Sujet : Modification du connecteur « pulsair » du faisceau habitacle.

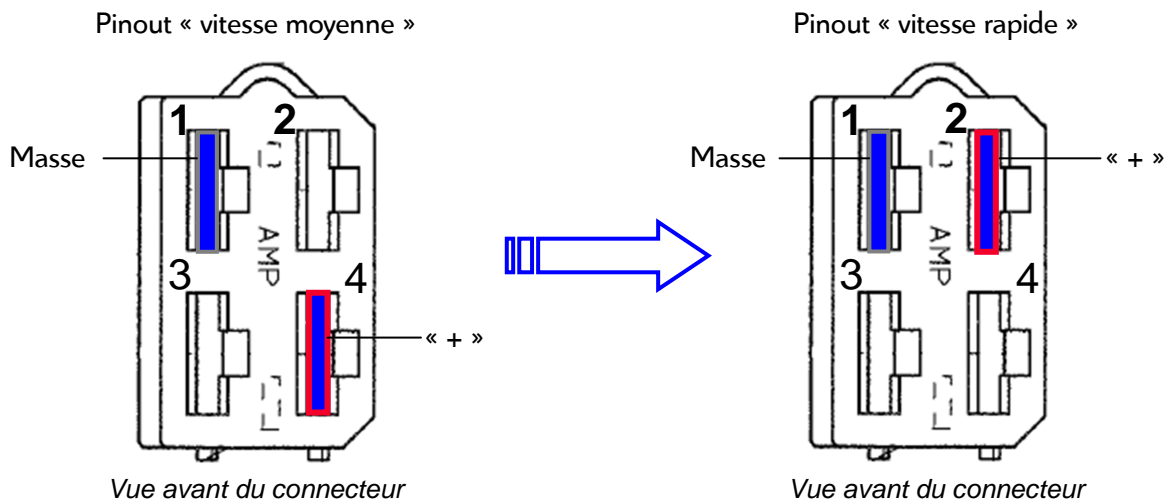
Le connecteur « pulsair » du faisceau habitacle est jusqu'à présent câblé pour une vitesse de ventilation « moyenne ». Afin d'obtenir une vitesse de ventilation « rapide », il faut modifier le pinage du connecteur comme indiqué ci-dessous :
